## **Annexe 4 : PVS – MORNANT– Contributions déposées sur le registre numérique**

Objet : Observations RACINE : Enquête publique Révision générale PLU Mornant

**Objet :** Observations présentées dans le cadre de l'enquête publique portant sur la révision générale du plan local d'urbanisme de la commune de MORNANT

plan étage courant (R+1/R+2)

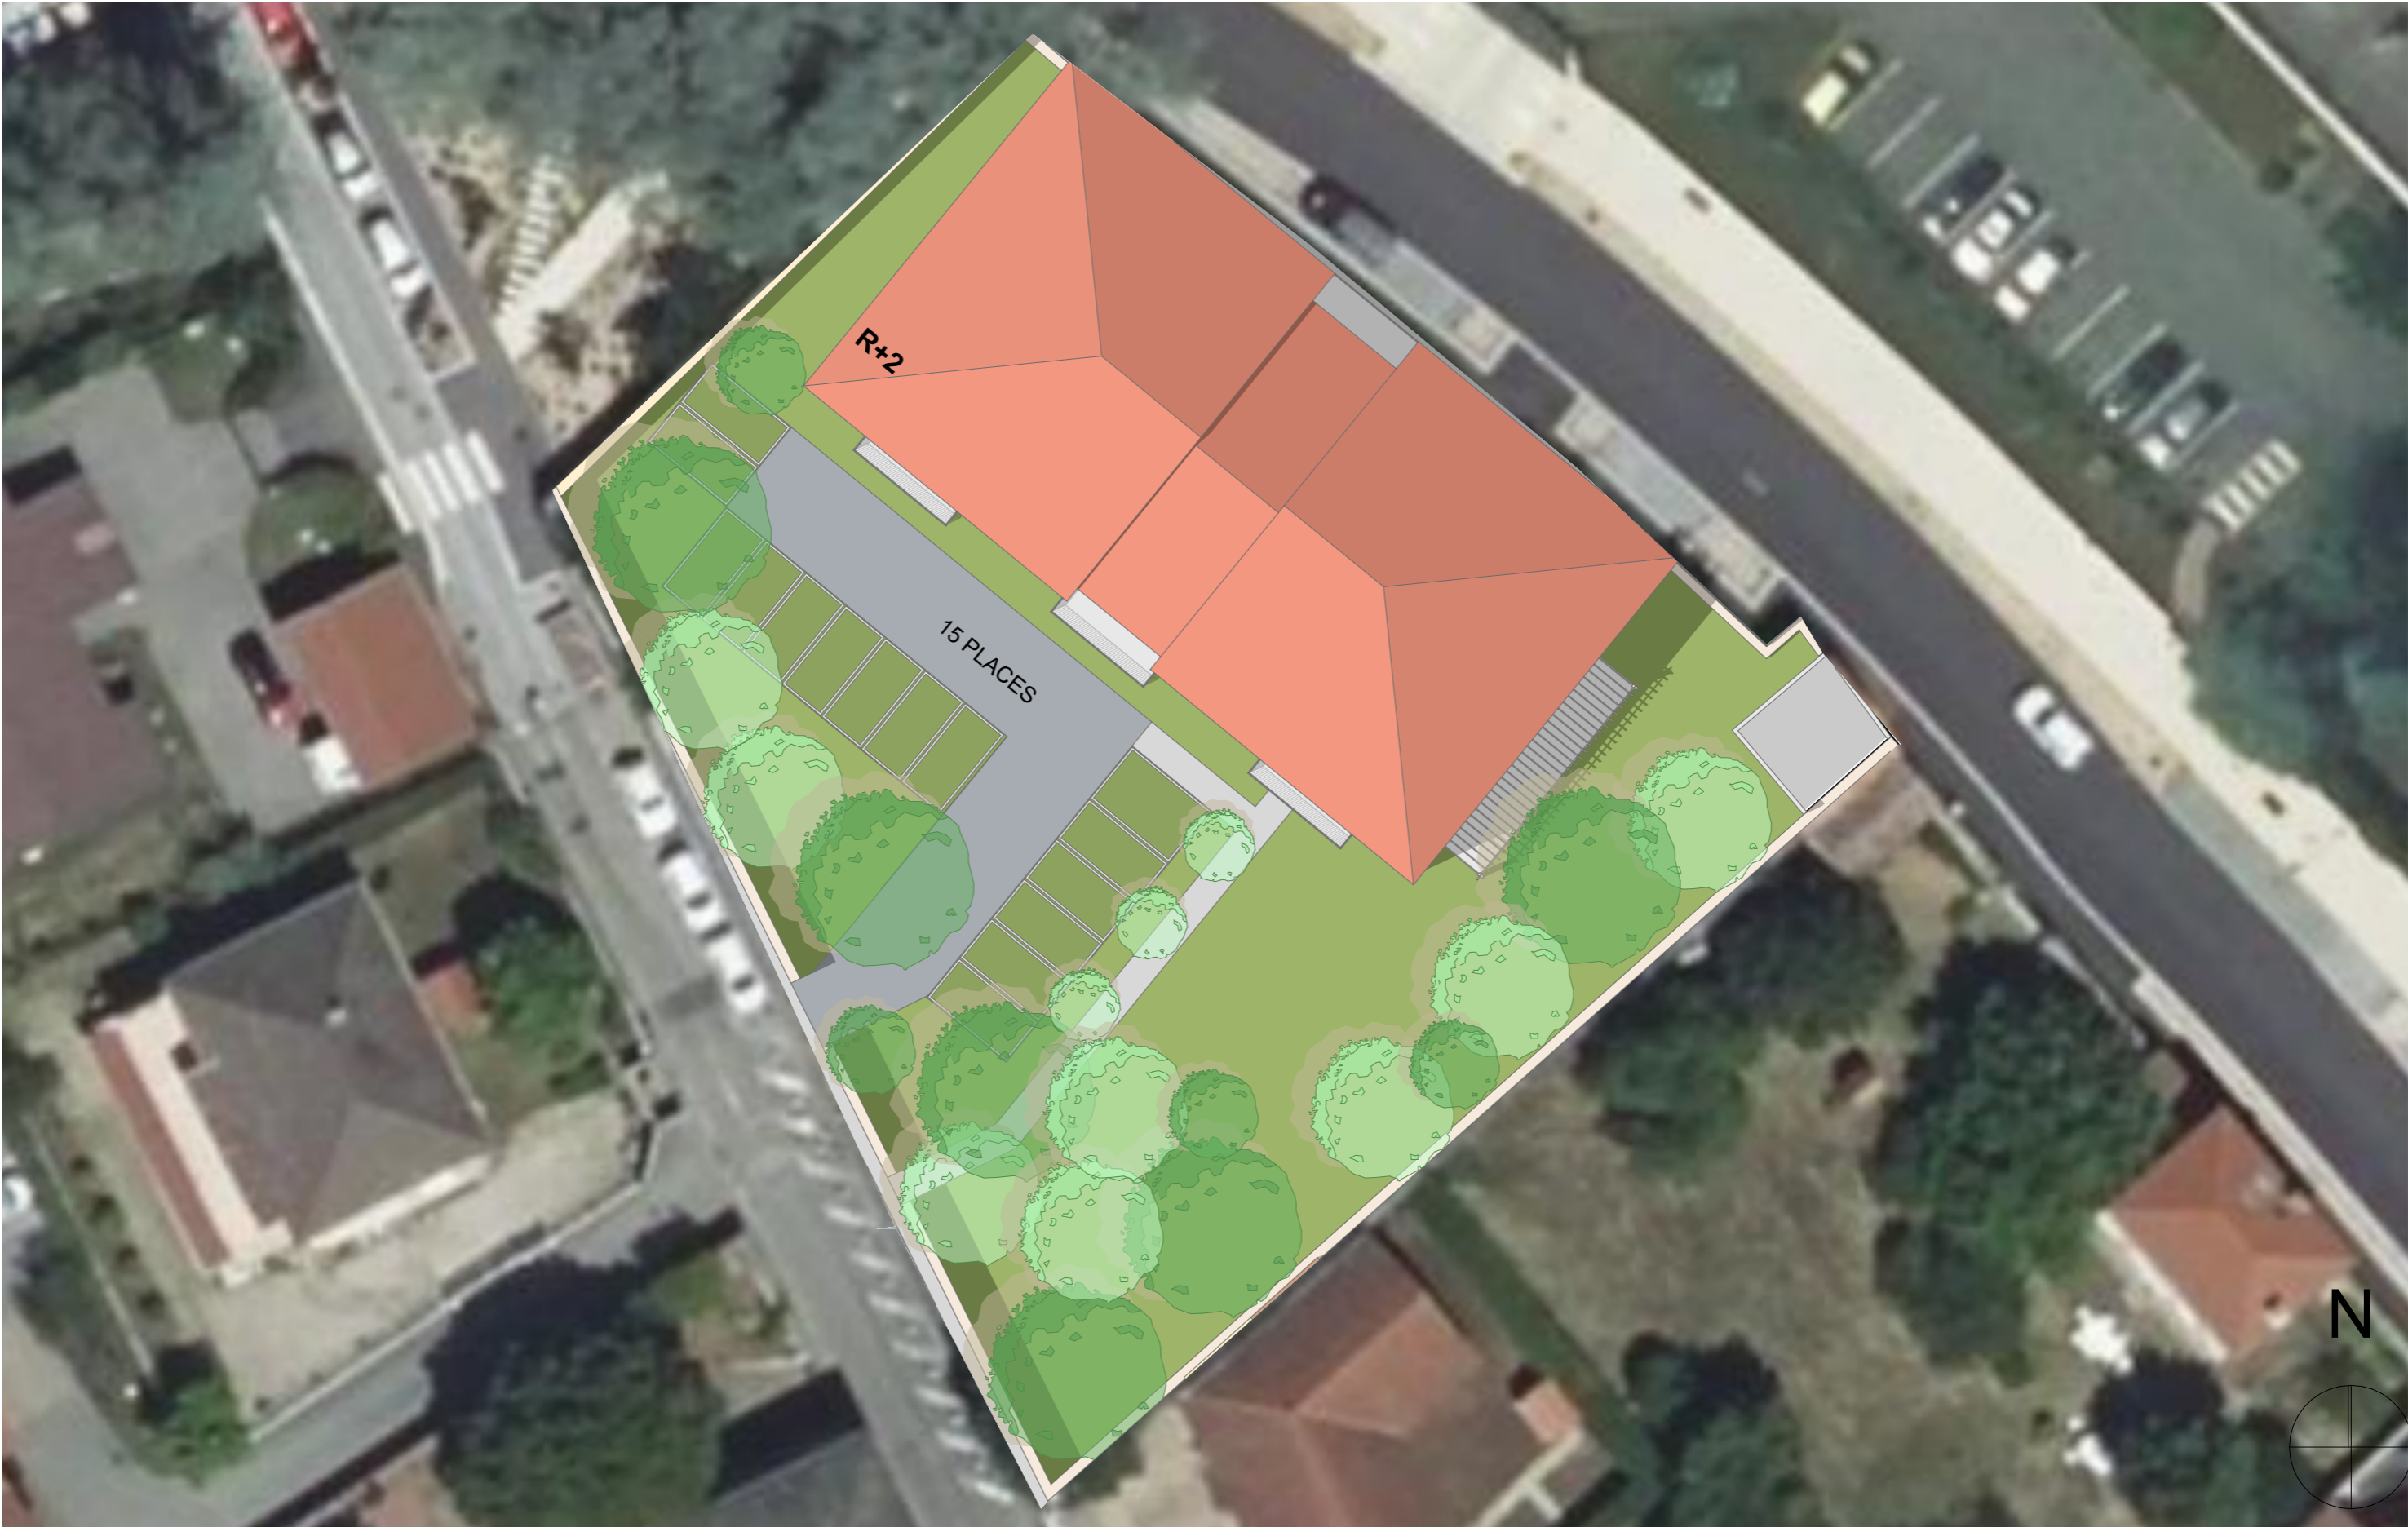
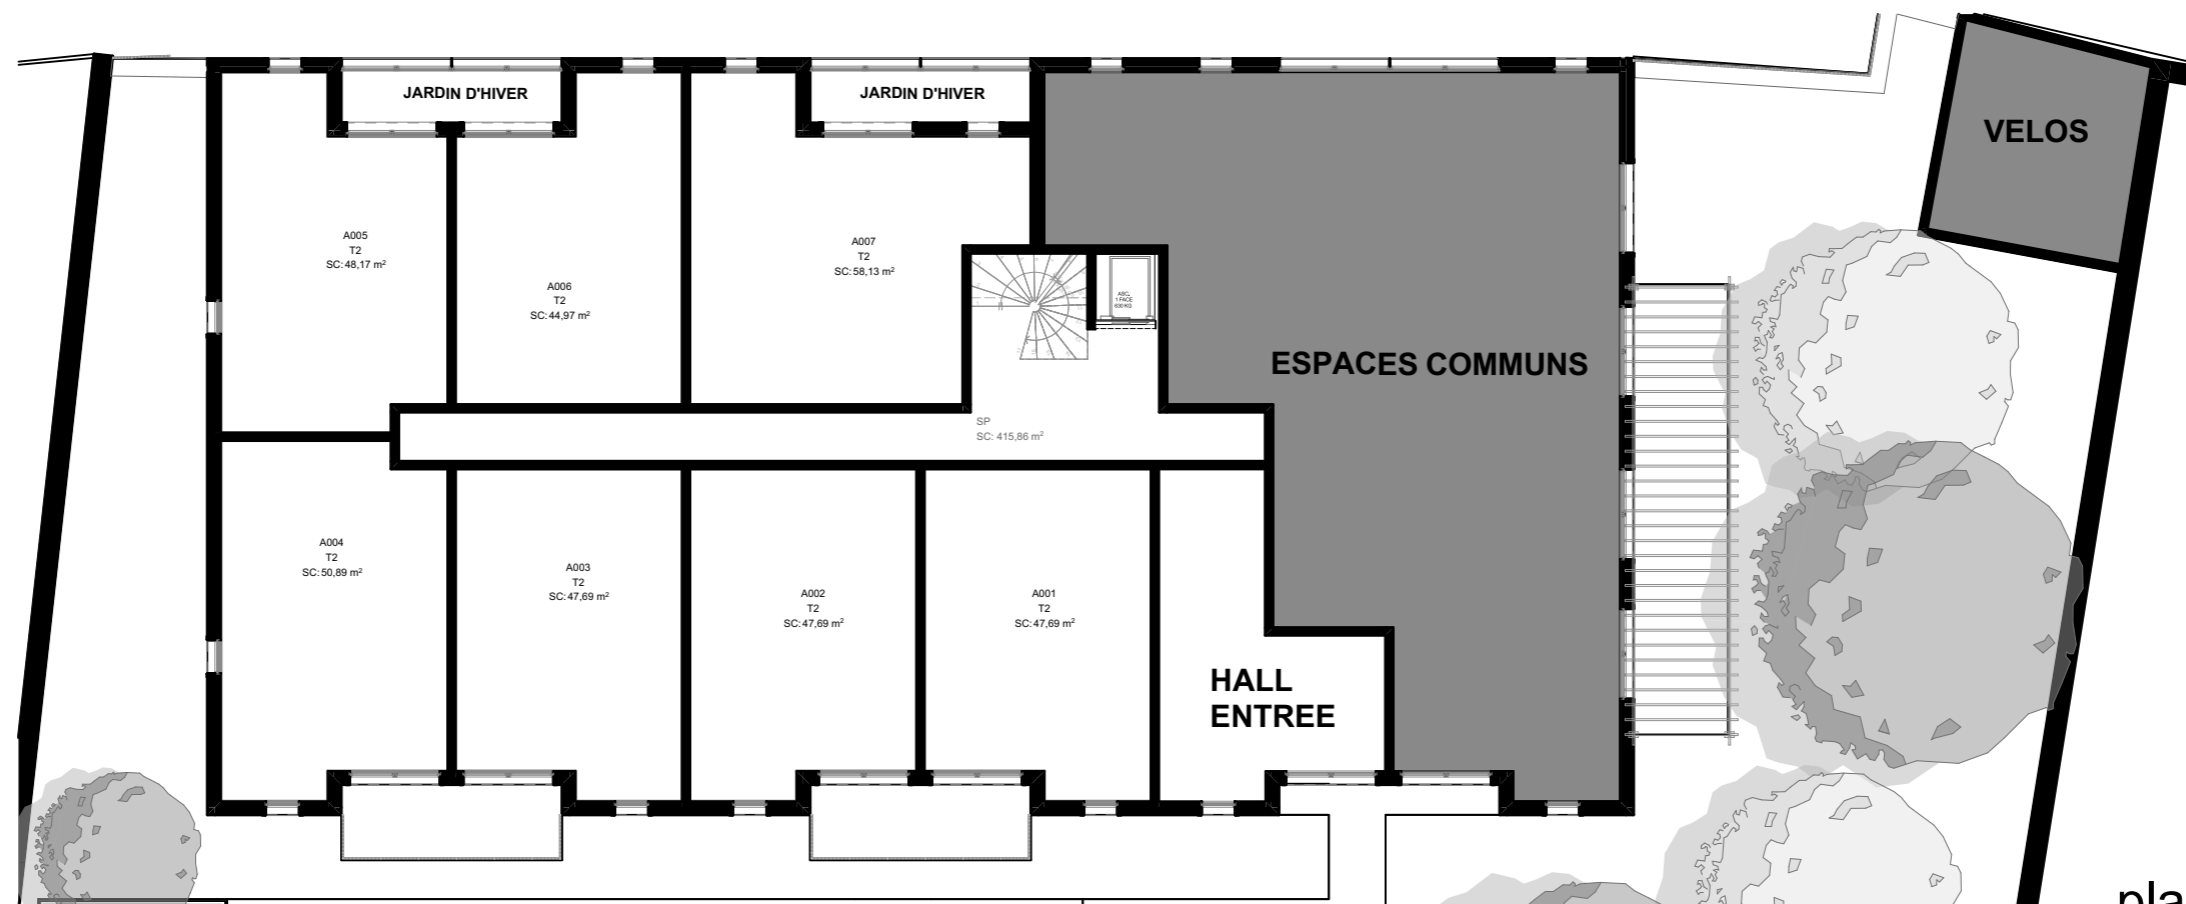
Le projet envisagé s'inscrit dans la catégorie des **établissements d'hébergement à vocation sénior**. Il propose 29 logements principalement de deux pièces ainsi que des espaces communs ainsi que 15 places de stationnement, avec un fonctionnement adapté au public âgé et/ou en perte d'autonomie.

- ➔ Réponse réglementaire à apporter : indiquer que pour une résidence senior la réglementation en stationnements sera faite en fonction des besoins ou avec un minimum de 1 place pour 3 logements. Supprimer également l'imposition de faire les places côté Avenue de Verdun.

- ➔ Réponse réglementaire à apporter : suppression totale de l'EBC, remplacé ou non par un EVV ou alors quelques arbres désignés pour être conservés et protégés. Suppression de la bande inconstructible, remplacée par l'EVV ou non. Sortie du portail existant sur la rue Waldwisse de la « continuité bâti » pour autoriser la création de l'accès principal.

- ➔ Réponse réglementaire à apporter : indiquer dans l'OAP que cette parcelle est prévue pour accueillir du logement senior, entre 20 et 30 logements.

#### (Annexe 1)

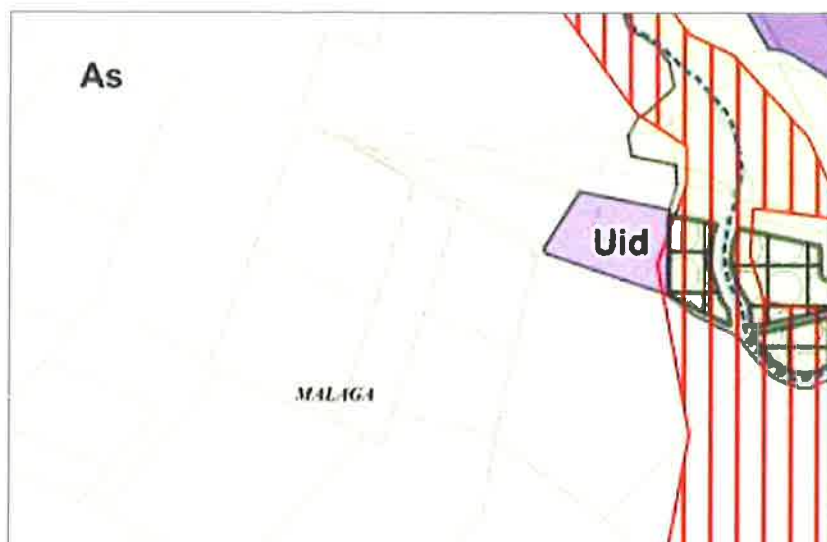
Le plan de zonage du projet de révision du P.L.U prévoit de reclasser le terrain d'assiette de la plateforme de compostage en zone « As » alors qu'elle est classée en secteur « Uid » en l'état de la réglementation d'urbanisme en vigueur (1.1.).

Bien que la plateforme de compostage ait été mise en service avant la mise en révision du plan local d'urbanisme (P.L.U) de MORNANT, le plan de zonage du projet de révision du P.L.U prévoit de reclasser le terrain d'assiette de la plateforme en zone As :

PLU 2019

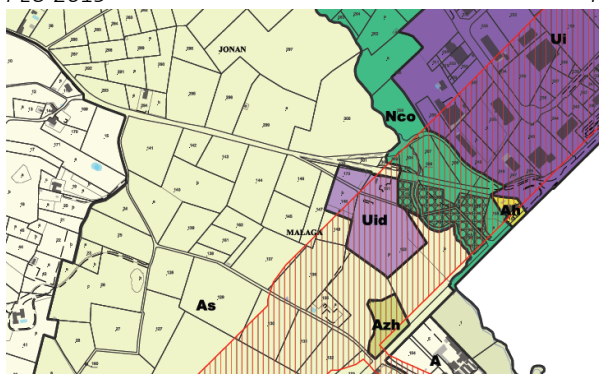
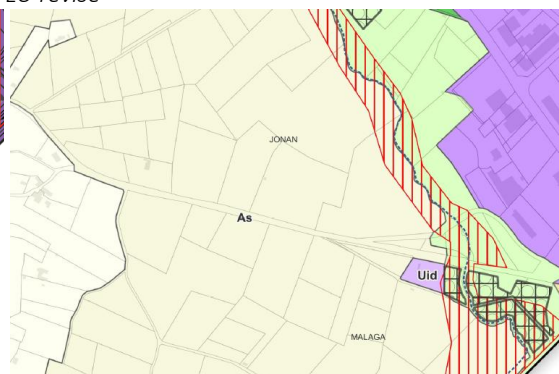
**Le plan de zonage du projet de révision du P.L.U prévoit de reclasser le terrain d'assiette de la plateforme de compostage en zone « As » alors qu'elle est classée en secteur « Uid » en l'état de la réglementation d'urbanisme en vigueur. Ce projet de reclassement s'avère illégal car étant entaché d'erreur matérielle et d'erreur manifeste d'appréciation ce d'autant que le terrain d'assiette de la plateforme de compostage, y compris dans sa configuration projetée, n'est pas situé dans le périmètre de la trame verte et bleue.**

Cette illégalité est portée à la connaissance de Monsieur le Commissaire-Enquêteur. Il s'avère indispensable de corriger l'erreur de classement du terrain d'assiette de la plateforme de compostage qui figure, tant dans le plan de zonage du projet de révision du P.L.U, qu'à la page 47 du rapport de présentation dudit projet de révision, et ce, tant dans l'intérêt de RACINE, que dans l'intérêt général.

Par ailleurs, le site de la compostière auparavant classée en Uid est passé en zone As au regard des sensibilités environnementales de son environnement global. Ce changement n'empêche la poursuite de l'activité existante, mais évite les nouvelles constructions qui ne seraient pas en cohérence avec les objectifs de la limitation de la consommation d'espaces naturels, agricoles et forestiers.

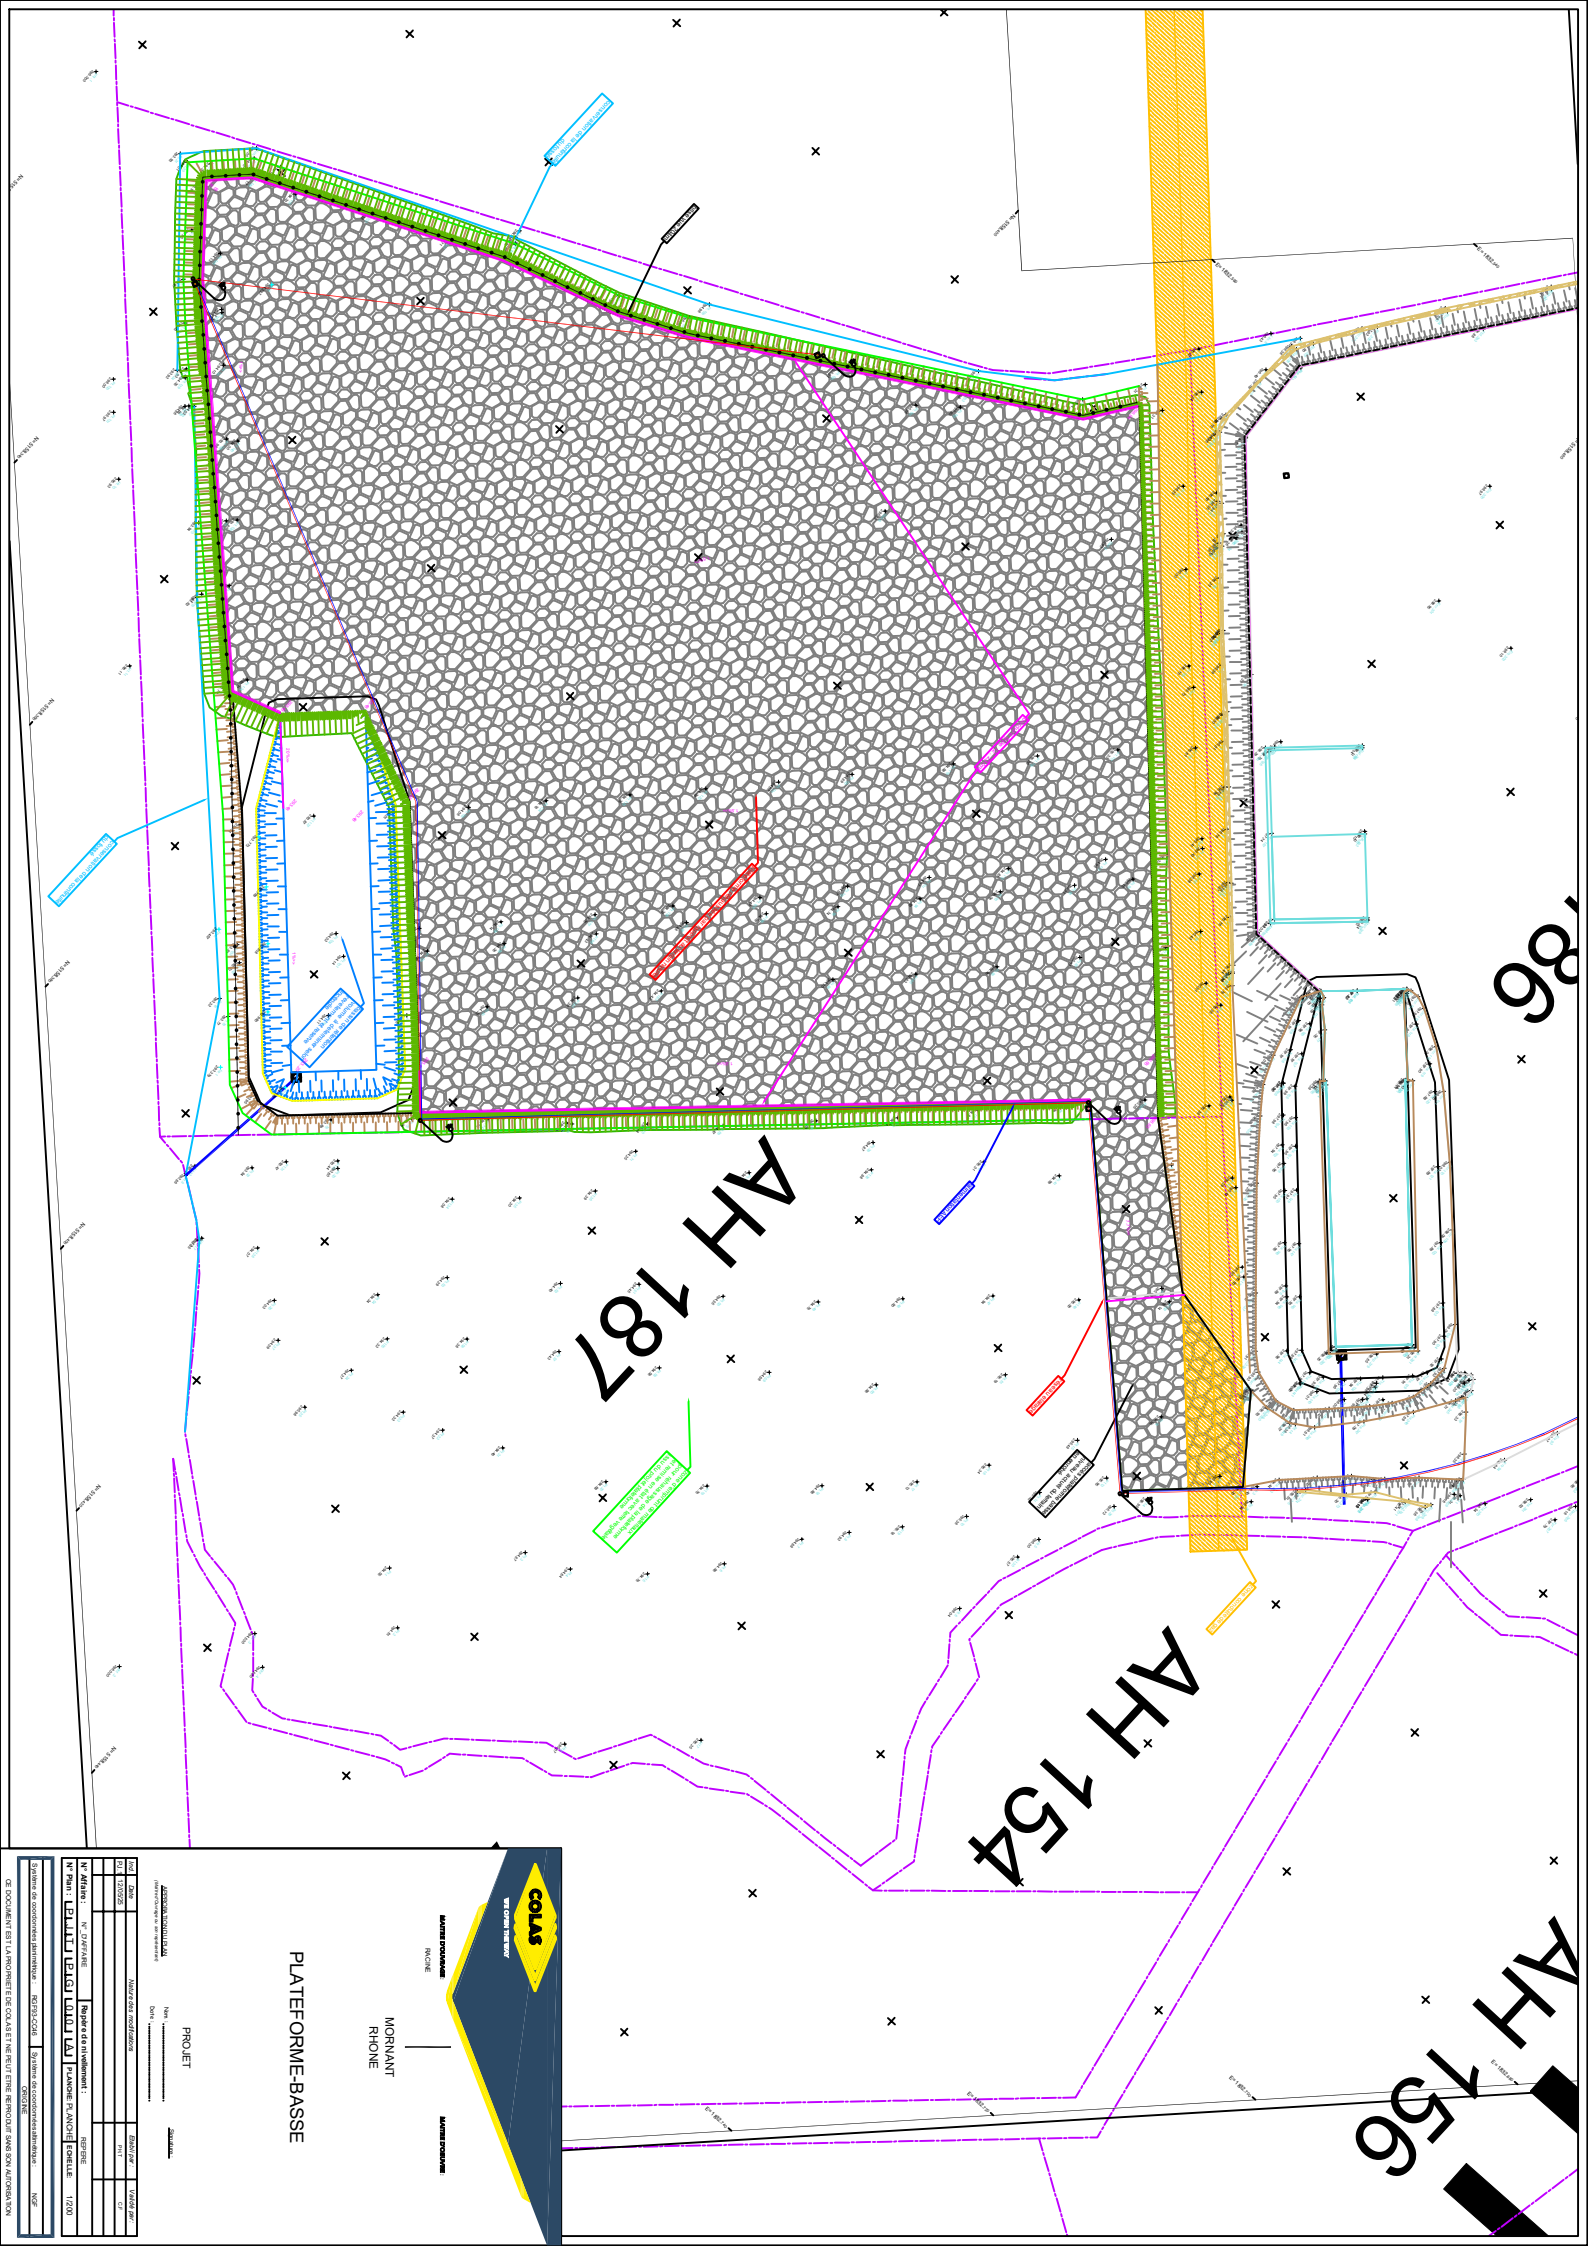
- En annexe 1 : un plan de principe de l'extension projetée à l'est sur la parcelle AH 187 citée en référence dans notre courrier du 10 juin 2025 .
- En annexe 2 : un autre format de plan de principe du projet d'extension à l'est sur la parcelle AH 187 citée en référence dans notre courrier du 10 juin 2025 .

Sur ces 2 plans, nous vous avons signalé, en jaune, la position de la conduite de gaz.
